**RAPPORT DE MINORITÉ N° 07 / 2024
AU CONSEIL COMMUNAL**

**Adoption du Plan d'Affectation « Avenue Reller »
et son règlement**

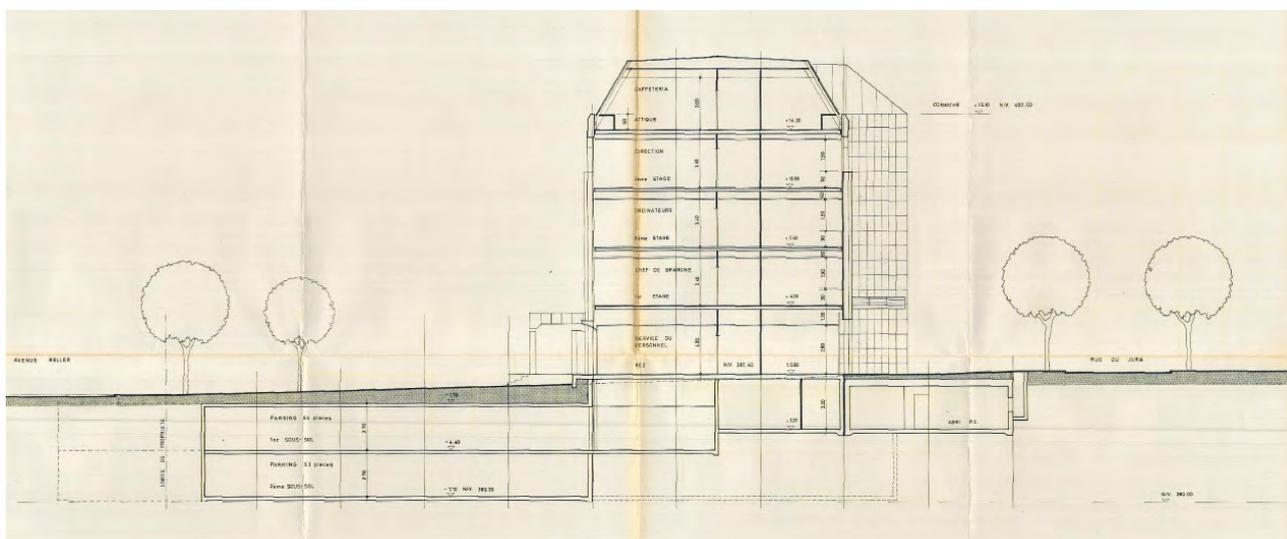
Le parking souterrain n'a que trente-cinq ans. Nombre de parkings souterrains sont bien plus anciens et ne posent pas de problème quant à la taille des places dévolues aux véhicules. Une visite permet de constater que c'est un vaste espace de deux étages et que la dimension des places attribuées aux véhicules y est comparable aux autres parkings souterrains. Il est actuellement utilisé, il est en excellent état, et les places conviennent aux véhicules stationnés. Il pourrait donc parfaitement être conservé et utilisé pendant encore de nombreuses années.

Le projet de PA implique ainsi une incohérence confinante à l'absurde : afin de se conformer au principe théoriquement vertueux d'un cœur d'îlot en pleine terre, il propose de détruire un imposant et récent ouvrage souterrain en béton de deux niveaux, pour le rebâtir, tout autant en béton, juste à côté de l'endroit où il se trouve, voire chevauchant en partie son ancien emplacement ! Cela est déjà en soi un gaspillage injustifiable, mais l'est d'autant plus en regard des engagements pris par la commune dans son Plan climat.

La coupe ci-dessus, consultable aux archives du service de l'Urbanisme, fait partie des plans de mise à l'enquête de la construction en décembre 1986 (autorisée le 23 février 1987). Elle permet de se rendre compte de la position du bâtiment actuel et de l'extension souterraine considérable, non seulement du parking, mais de plusieurs autres locaux.

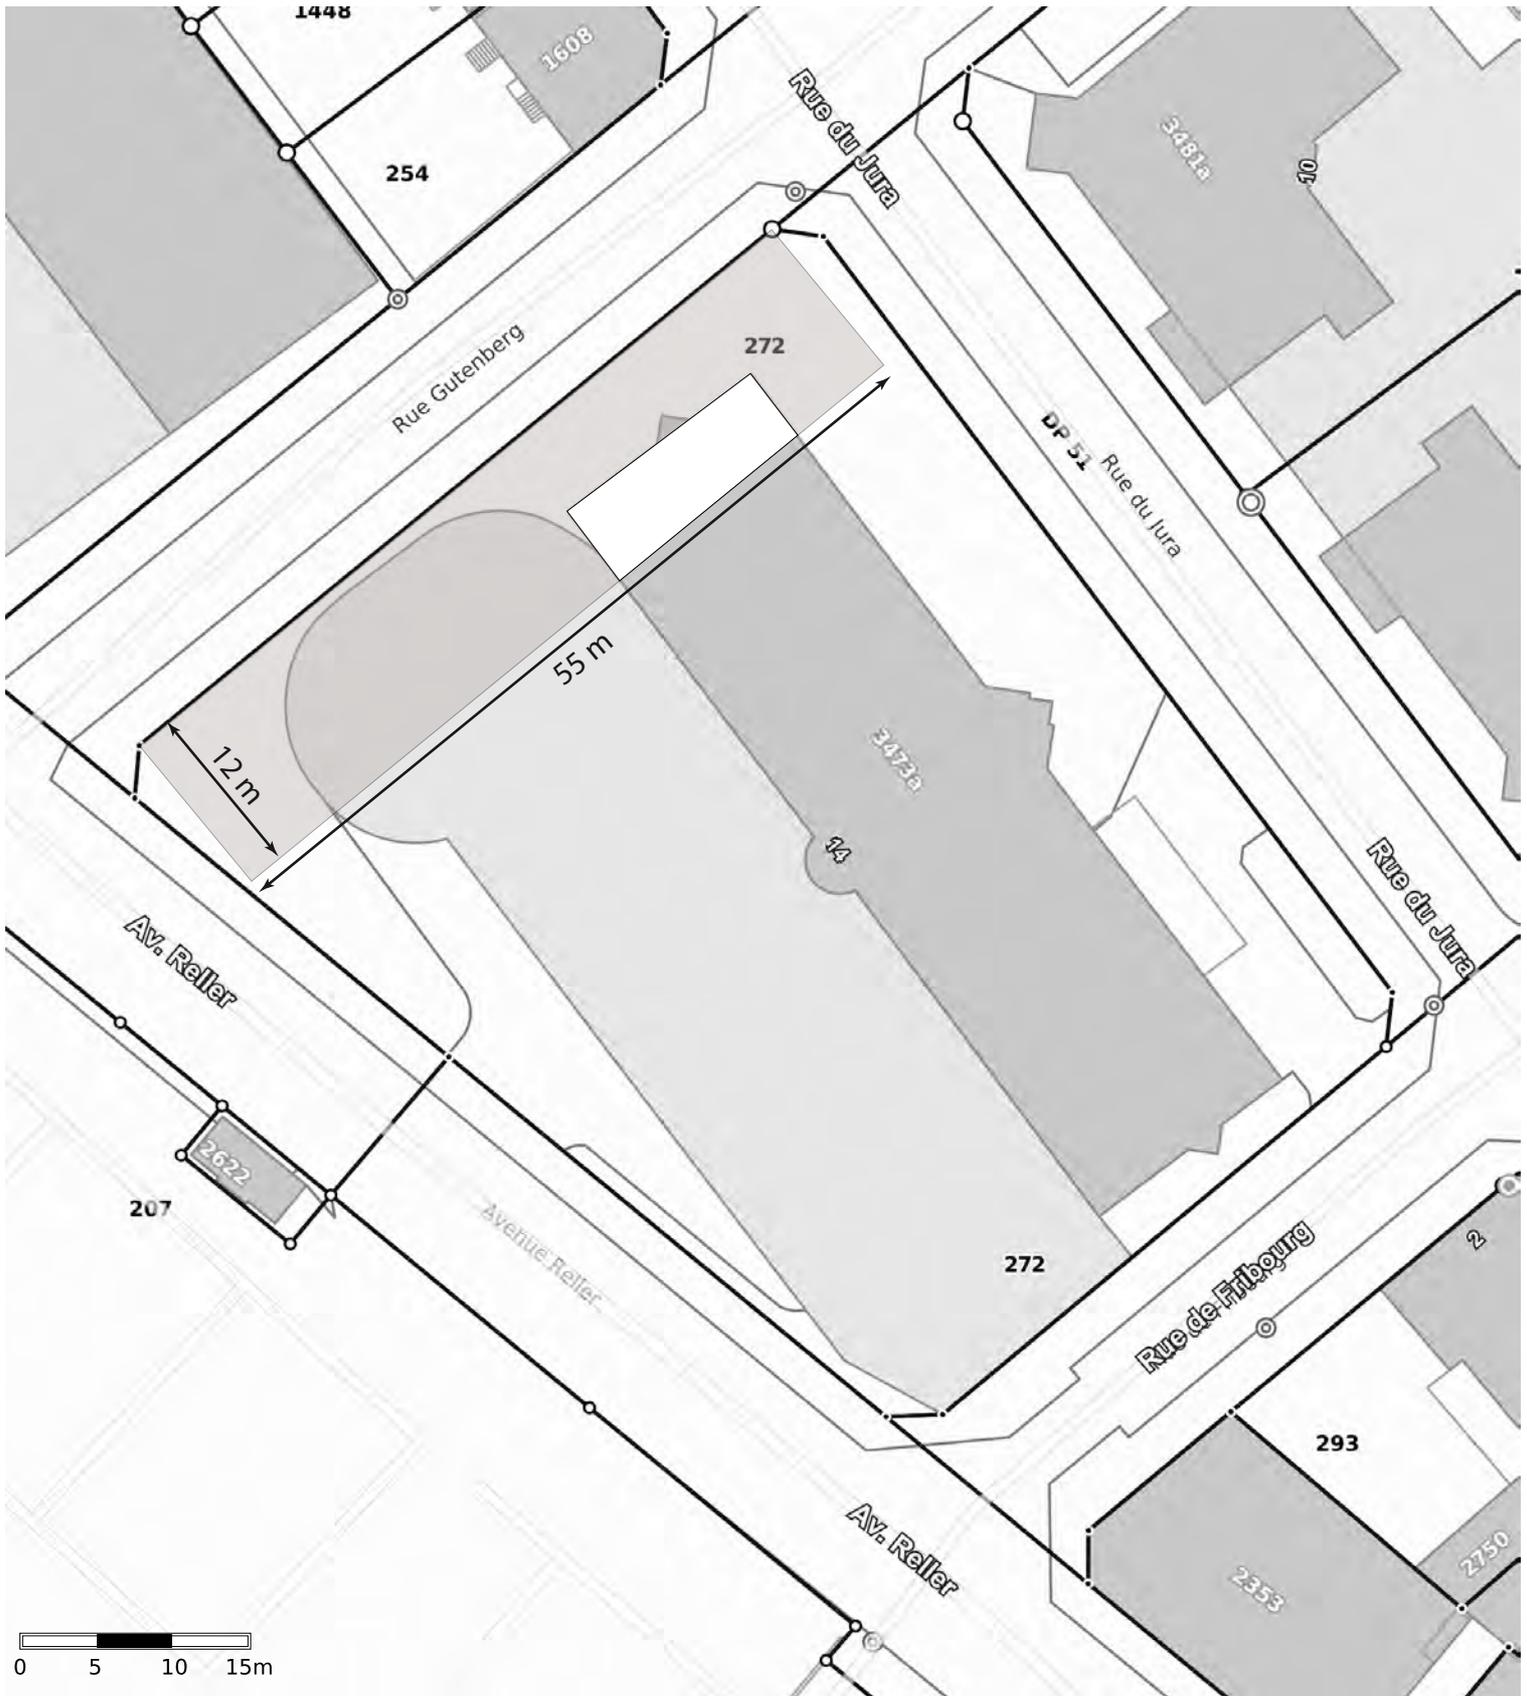
Cette contreproposition conserve au moins la structure du bâtiment existant ainsi que le parking, tel qu'il est. Elle implique de renoncer au principe des cœurs d'îlots au profit d'une disposition en L (voir plan A, page 8). Elle limite les surfaces en pleine terre.

Le PA modifié pourrait autoriser un bâtiment presque perpendiculaire, en limite de parcelle le long de la rue Gutenberg, au-dessus de la rampe du parking, de 55 m par 12 m (profondeur conforme au projet de PA), soit 660 m² au sol, moins environ 84 m² de « recouvrement », soit environ

570 m². Avec le même nombre d'étages que le bâtiment existant, on obtiendrait pour ce nouveau bâtiment 2850 m² (570 m² x 5) de plancher. La surface au sol totale serait alors de 1440 m² et la surface de plancher totale de 7200 m². Cette disposition est esquissée sur le Plan A.

Plan : selon l'ébauche du Plan A, remplacer la forme en îlot par une forme en L, avec une aire végétalisée entre le bâtiment et l'avenue Reller ; modifier en conséquence les coupes et les légendes ; modifier l'accès au parking.
